VERKEHRSKONZEPT SCHÖNEWEIDE

Ergebnisdokumentation des Ortsteilgesprächs Schön-
weide am 13. Februar 2018

2.1 Vorschlag 1

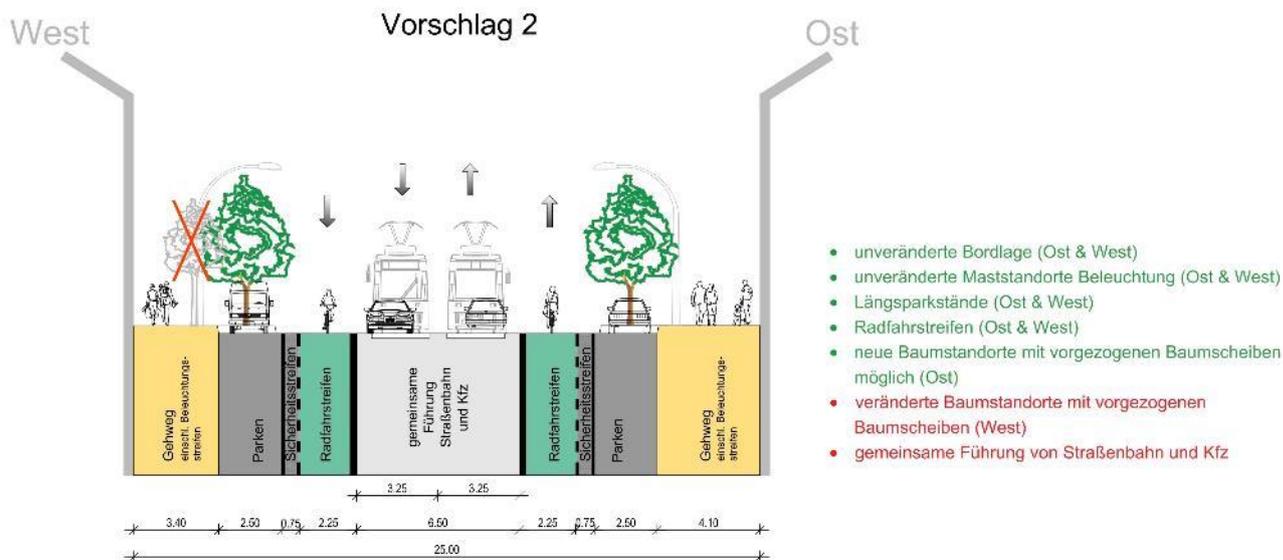
Es wurde argumentiert, dass die Straßenbahn dank einer eigenen Trasse schneller als die Pkws fahren kann.

Es wurden einige Aspekte genannt, die von den Teilnehmenden noch gewünscht oder kritisch hinterfragt wurden. So wurde erklärt, dass eine Rasenfläche zur Lärminderung der Straßenbahn führen könnte. Eine Begrünung der Straßenbahntrasse wäre deshalb wünschenswert.

Es wurde die Frage in den Raum gestellt, ob der Radweg nicht auf dem Gehweg laufen kann. Auch eine „protected bike lane“, also eine bauliche Sperre zum Radweg, wurde in die Diskussion eingebracht. Außerdem wurde vorgeschlagen, den oben dargestellten Vorschlag 1 im Verlauf auch durch Alternativen zu durchbrechen. Als Idee wurde genannt, auf der einen Seite den Radweg in beide Richtungen und auf der anderen Seite die Straße in gleicher Anordnung zu installieren.

Es wurde kritisiert, dass es weiterhin zu Lärm durch die Straßenbahn ohne Grün im Gleisbett kommt. Außerdem wurde befürchtet, dass die Radwege in dieser vorgeschlagenen Art und Weise meist vom Lieferverkehr zugeparkt werden. Einig waren sich die Teilnehmenden darin, dass die Straße, als ehemalige Straße Honneckers, ihren Charakter verlieren müsse. Kritisch gesehen wurde außerdem, dass sich in diesem Vorschlag die Luftmassen nur schlecht austauschen können und es so zu schlechter Luft zwischen den Häusern auf beiden Seiten kommt.

2.2 Vorschlag 2

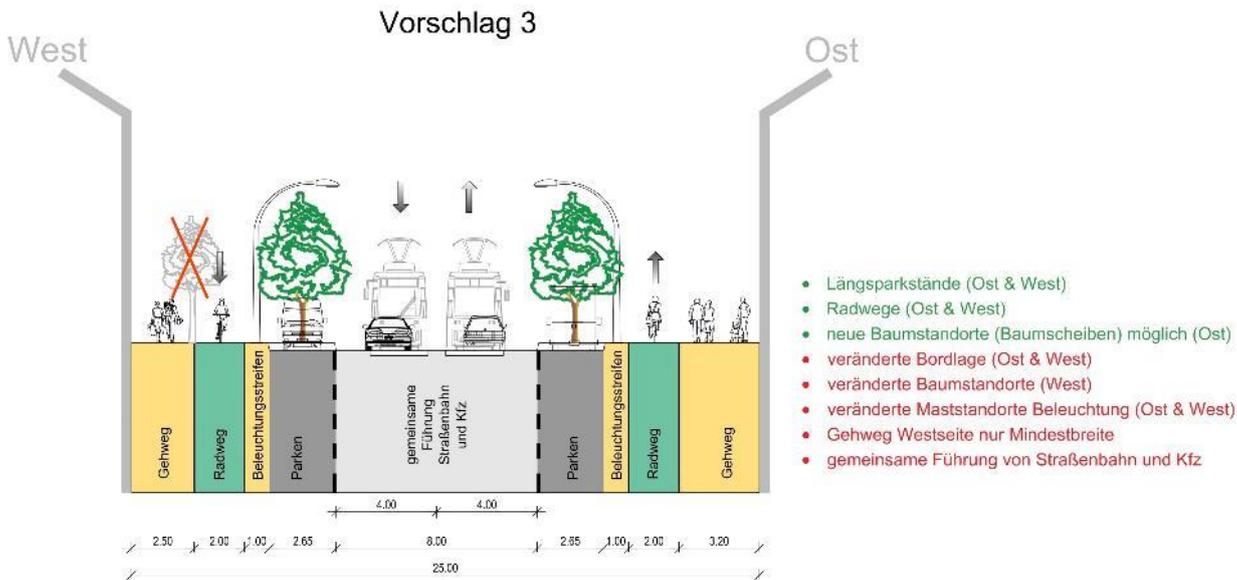
Es wurde positiv hervorgehoben, dass das Parken weiterhin möglich ist. Außerdem können sich Radfahrer*innen einfacher überholen, Kreuzungen sind wieder leichter möglich. Es wurde ebenfalls positiv angemerkt, dass es zu einer größeren Umgestaltung des Stadtraums kommt.

Es wurde gefragt, ob die Straßenbahn nicht als Fixpunkt verschoben werden kann.

Als mögliches Problem wurde angemerkt, dass die Straßenbahn bei hohem Verkehrsaufkommen durch die Pkws beeinträchtigt und eine freie Fahrt für die Straßenbahn dadurch eventuell nicht möglich ist. Für die BVG wäre dies nicht lukrativ. Im Falle einer defekten und liegen gebliebenen Straßenbahn käme der Verkehr zum Erliegen. Von einigen Teilnehmenden wurde daher gefordert, dass Autos und Straßenbahnen auf einer Trasse unbedingt vermieden werden soll. Als Problem benannten einige Teilnehmende, dass der Zugang zu Pkw-Parkplätzen in dieser Variante über den Radweg führt.

2.4 Neuer Vorschlag A – Begrüntes Gleisbett und eine Pkw-Fahrspur pro Richtung

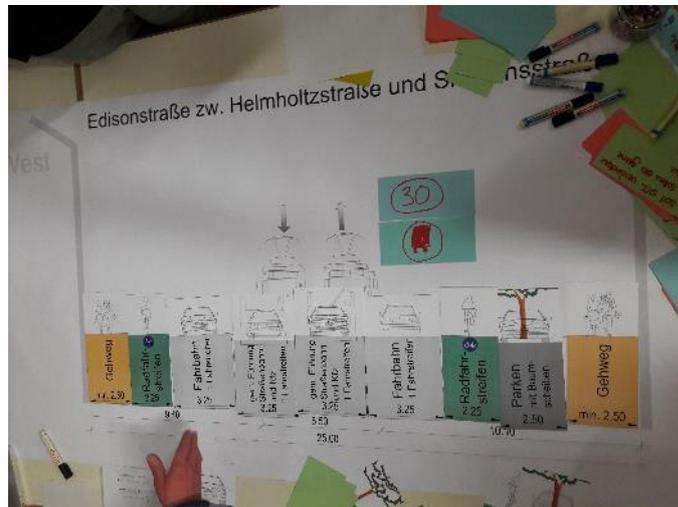
Positiv hervorgehoben wurde, dass durch die Geschwindigkeitsbegrenzung der Radverkehr auch auf der Straße verlaufen kann. Die sichtbare Umgestaltung der Straße würde zu einer besseren Aufenthaltsqualität führen. Es wurde außerdem angemerkt, dass der Gehweg nie ausgelastet sei und es dementsprechend kein Problem wäre, wenn Radfahrer*innen diesen nutzen würden. Auch die Förderung des Umweltverbundes wurde positiv bewertet.

Es wurde angemerkt, dass Kinder und Ältere auf dem Gehweg fahren müssten. Außerdem wurde kritisiert, dass die Straße blockiert wäre: eine Belieferung durch Lkw wäre nicht mehr möglich. Der Havariefall sei in diesem Modell nicht berücksichtigt. Außerdem wäre es problematisch, Pedelecs über den Gehweg fahren zu lassen.

3.1 Vorschlag 1

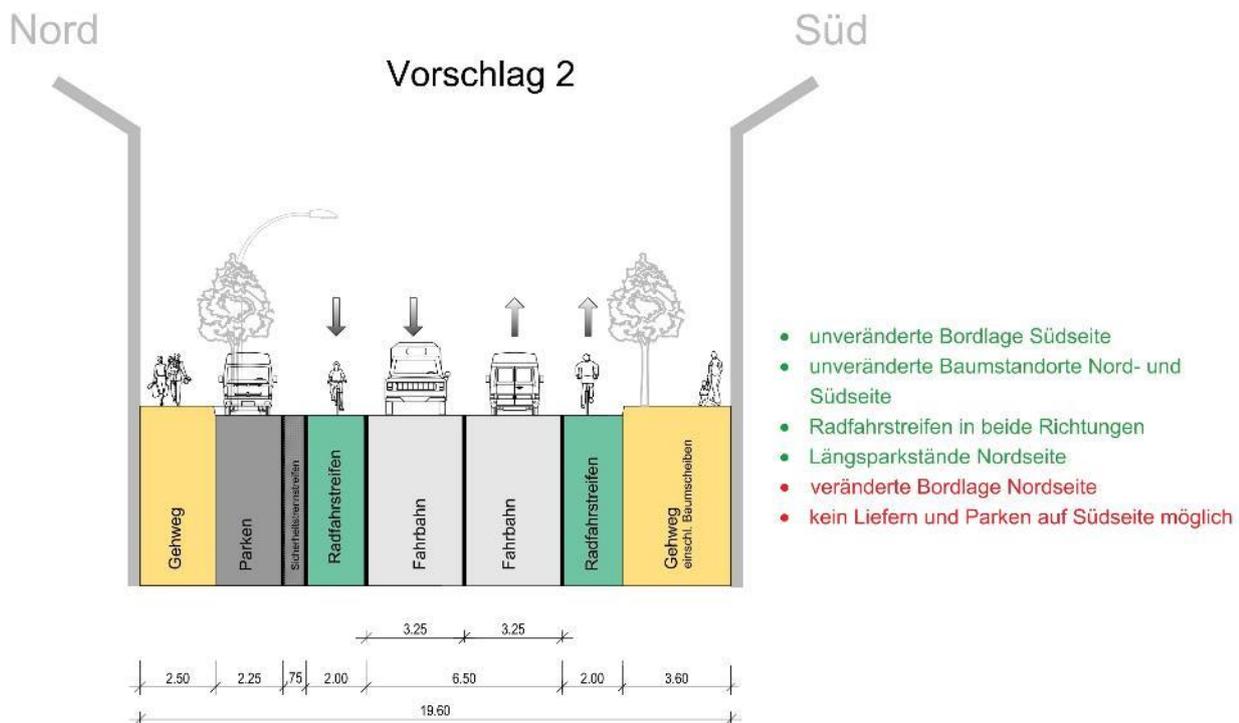
Eine Teilnehmer*innen fand es positiv, dass es kein Parkplatzangebot gibt. In Ihrer Darstellung reduziert ein geringeres Parkplatzangebot auch die gesamte Anzahl der Autos. Die Problematik mit dem Lieferverkehr würde sich ebenfalls erledigen, da es in Zukunft mehr Fahrradlieferverkehr geben wird.

Für die Mehrheit der Teilnehmer*innen war jedoch das fehlende Parkplatzangebot keine Option. Genauso müssten Anlieferungsmöglichkeiten für die vielen privaten Paketsendungen vorgehalten werden.

In der Siemensstraße gibt es eine Bushaltestelle. Beim Vorschlag 1 müsste der Bus auf dem Radfahrstreifen halten, was aus Sicht der Teilnehmer*innen zu Kollisionen mit dem Radverkehr führen würde. Es besteht großes Interesse daran, durchgängig sichere Radwege zu schaffen, die ggfs. auch mit Inlinern befahren werden können.

3.2 Vorschlag 2

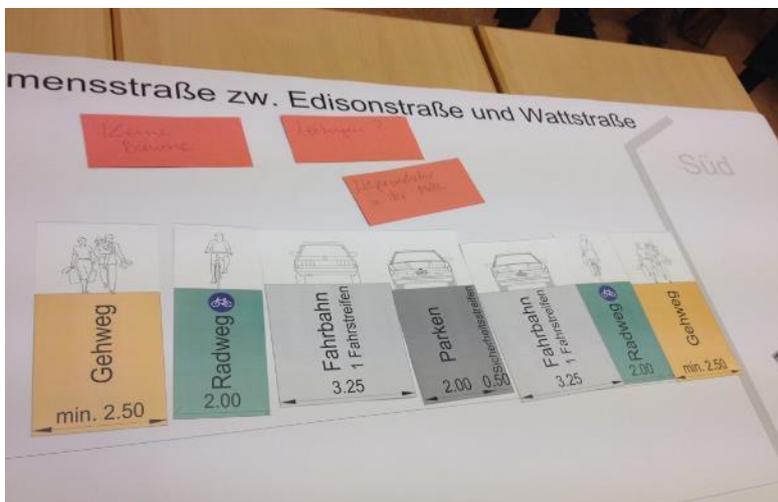
fiel an dieser Variante positiv auf, dass Parkplätze und Lieferzonen vorhanden sind.

Die Teilnehmer*innen hatten großes Interesse an der Sicherheit der Fahrradfahrer*innen und Fußgänger*innen im Straßenverkehr, vor allem da die Siemensstraße stark durch überregionalen Lkw-Verkehr befahren wird. Vor diesem Hintergrund wurde immer wieder erwähnt, wie wichtig ein ausreichend breiter Geh- und Radweg ist. Ein schmaler Gehweg, wie z.B. momentan auf der nördlichen Straßenseite gegenüber der Seniorenresidenz, wird für körperlich beeinträchtigte Personen fast unpassierbar, wenn dann noch parkende/haltende Autos o.ä. die Restfläche einnehmen. Immer wieder wurden bauliche Trennungen zwischen Gehweg und Fahrbahn oder auch zwischen Radweg und Fahrbahn eingefordert. In der Abwägung, ob baulich geschützte und dadurch breitere Radfahrstreifen wichtiger wären als breite Gehwege, war die Gruppe sich nicht einig.

Einige Teilnehmer*innen sahen in der direkten Nachbarschaft von Radweg und Parkstreifen Konfliktpotential durch sich plötzlich öffnende Autotüren.

4.1 Vorschlag 1

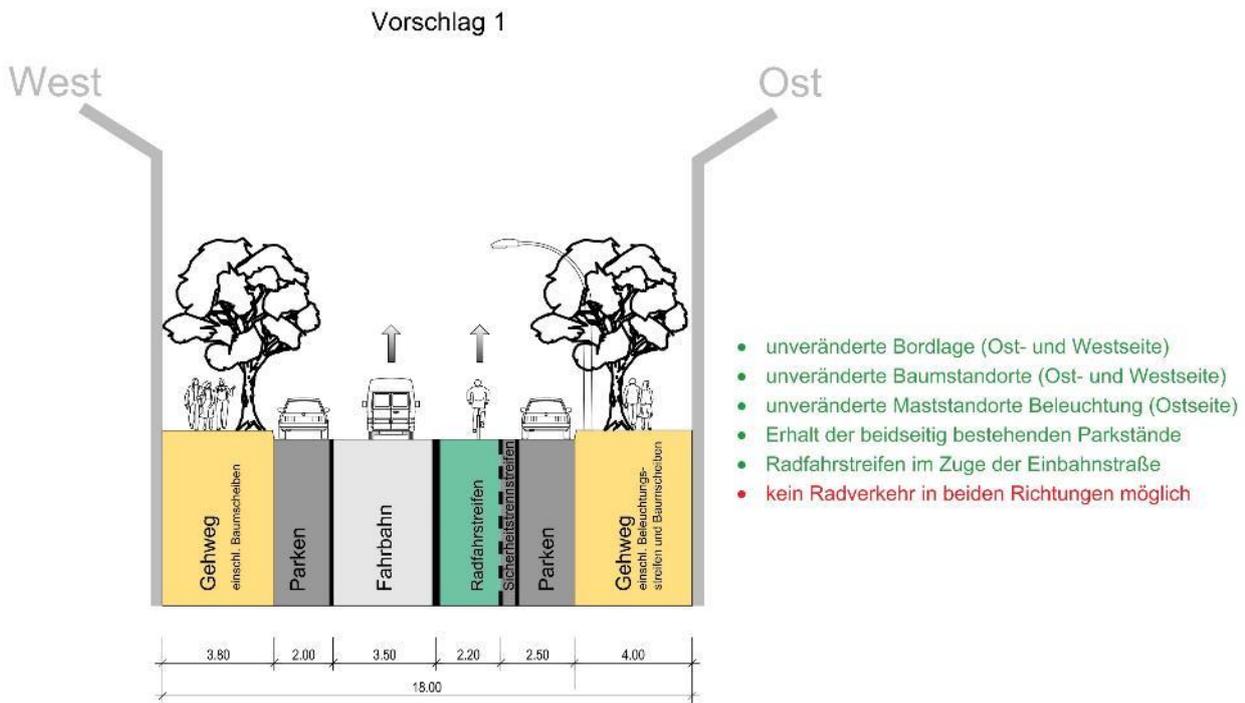
An dieser Variante gefiel mehreren Teilnehmenden die Verkehrsberuhigung durch die Reduzierung auf eine Fahrbahn. Vor allem Radfahrende empfanden diesen Vorschlag aufgrund des Radfahrstreifens als sicherer.

Da die Bestandsbäume ein wichtiges Charakteristikum der Spreestraße sind, könnten diese auch mehr in Szene gesetzt und hervorgehoben werden. Die Teilnehmenden dieses Forums waren sich einig, dass die Spreestraße und die Brückenstraße unbedingt zusammengedacht werden müssen.

Einige Teilnehmende sprachen sich für eine Geschwindigkeitsreduzierung auf 30 km/h aus. Es fehle zudem an einer tatsächlichen Ortsteilverbindung zwischen Ober- und Niederschöneweide. Eine Teilnehmerin kritisierte die langen Wartezeiten an den Fußgängerampeln.

Einige Teilnehmende wiesen darauf hin, dass viele Radfahrende trotz der Einbahnstraßenregelung die Spreestraße in südlicher Richtung befahren würden, um nicht den Umweg über die Brückenstraße machen zu müssen.

Ein Teilnehmender berichtete, dass Autos bis weit in den Kreuzungsbereich parken (an mehreren Kreuzungen, z.B. an der Fließstraße).

Vorschlag 2

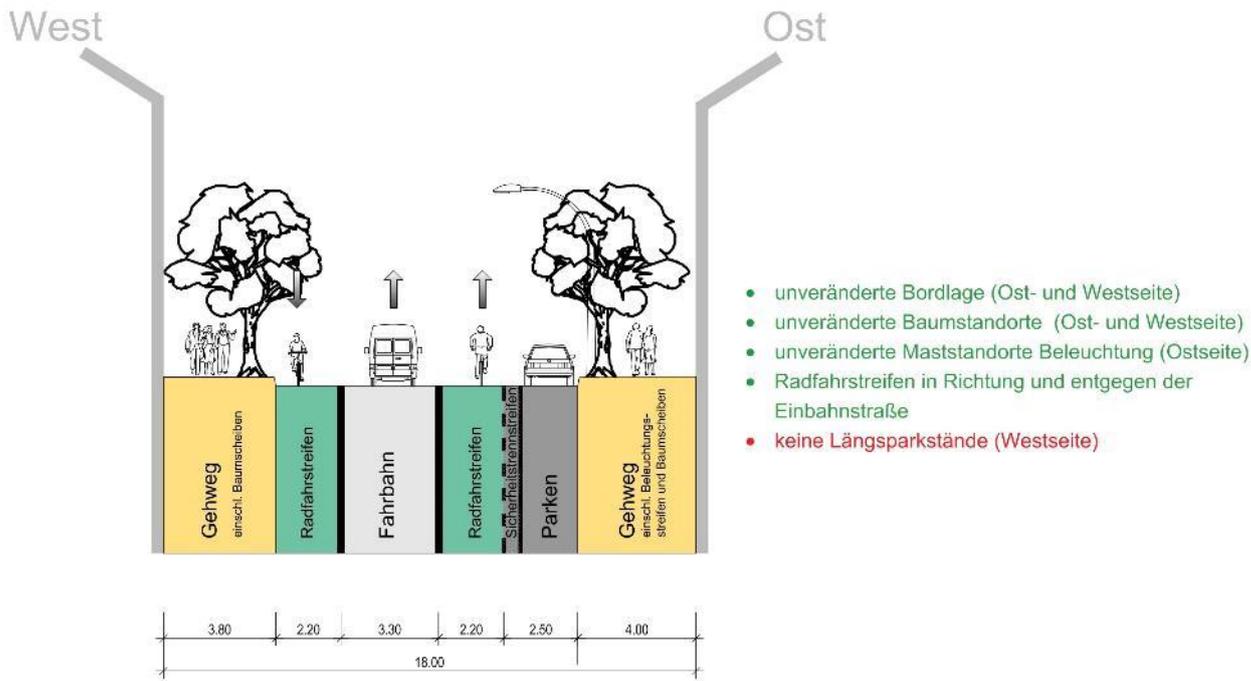
Durch den beidseitig möglichen Radverkehr in dieser Variante könnte das benannte Problem des Vorschlags 1 gelöst werden, da Radfahrende nun hiermit eine sicherere Möglichkeit bekommen, die Spreestraße in beide Richtungen zu befahren. Gleichzeitig wird es dadurch für Fußgänger*innen sicherer, da Radfahrende nicht auf dem Gehweg fahren müssten.

Mehrere Teilnehmende sprachen sich dafür aus, die Uferwege an der Spree in die Planung miteinzubeziehen und für den Rad- und Fußverkehr freizugeben. Um den zweiten Parkstreifen in dieser Variante nicht wegfallen zu lassen, könnten Rad- und Gehweg als Mischnutzung gedacht werden

Mehrere Teilnehmende kritisierten an diesem Vorschlag den Wegfall von Parkplätzen. Dies könnte einerseits dazu führen, dass Autos dann kreuz und quer und bis weit in den Kreuzungsbereich geparkt werden. Andererseits könnte der Wegfall von Parkplätzen zugunsten der Radfahrenden dazu führen, dass Radfahrenden weniger Akzeptanz entgegengebracht wird.

4.3 Neuer Vorschlag A - 2-Richtungs-Verkehr mit beidseitigem Radfahrstreifen

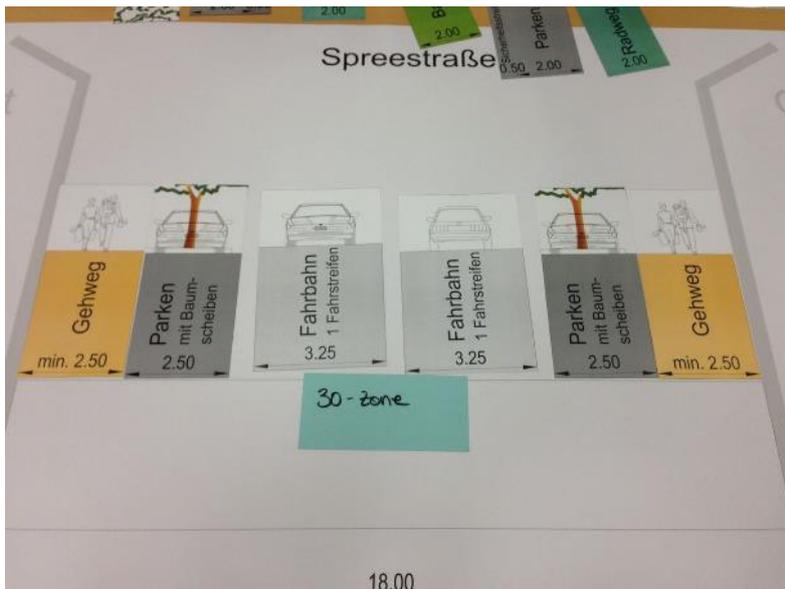
Bei diesem Vorschlag fallen auf beiden Seiten die Parkmöglichkeiten weg, jedoch gibt es auf beiden Seiten Radfahrstreifen. Dieser Vorschlag wurde von den Teilnehmenden, die bevorzugt Auto fahren, aufgrund des Wegfalls sämtlicher Parkmöglichkeiten kritisiert. Der Zwei-Richtungs-Verkehr sollte nur dann realisiert werden, wenn die Verbindung zwischen Michael-Brückner-Straße und Spreestraße gesperrt wird. Dann könnte der Verkehr in beide Richtungen auf der Spreestraße und der Treskowbrücke entweder bis zur Wilhelminenhofstraße oder bis zur Siemensstraße geführt werden. Bei dieser Variante würden Bestandsbäume durch die Radfahrstreifen wegfallen.

4.4 Neuer Vorschlag B - 2-Richtungs-Verkehr mit Tempo-30-Zone, ohne Radwege

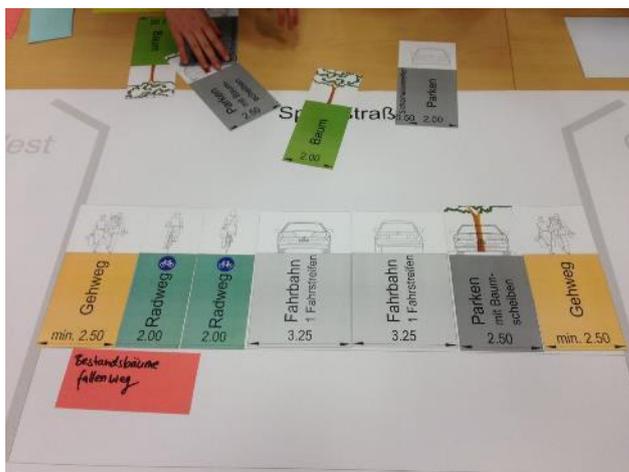
Fahrradfahrende könnten auf der relativ kurzen Spreestraße unter der Bedingung der Geschwindigkeitsreduzierung auf 30 km/h auch auf der Fahrbahn fahren, so die Meinung einiger Forumsteilnehmenden.
